**Wyjaśnienie treści specyfikacji warunków zamówienia  
w postępowaniu  
na**

**Adaptację dokumentacji projektowej powtarzalnego budynku hali sportowej typu Biała Podlaska wraz z budową budynku hali sportowej z kompleksem boisk i ośrodkiem sprawności fizycznej na terenie Akademii Wojsk Lądowych imienia generała Tadeusza Kościuszki z siedzibą we Wrocławiu ul. Czajkowskiego 109**

**Nr sprawy WNP/795/PN/2023**

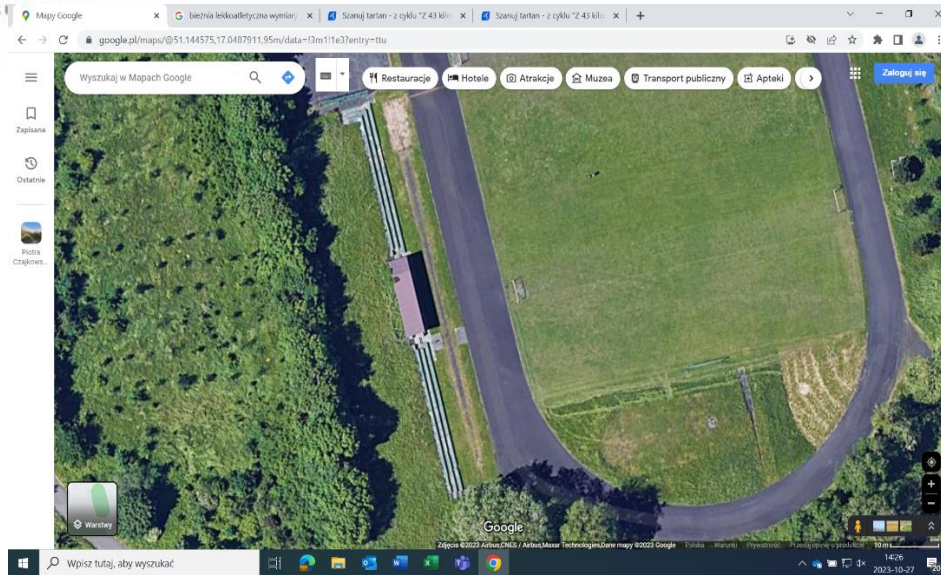
1. W dokumencie STWIORB-B17 są wypisane następujące pozycje:

Proszę o informację, jakie ilości należy uwzględnić w ofercie”

**Odpowiedź:** Wyposażenie sali siłowni wykonać zgodnie z dokumentacją przetargową w tym m.in. projektem, specyfikacjami, przedmiarami robót.
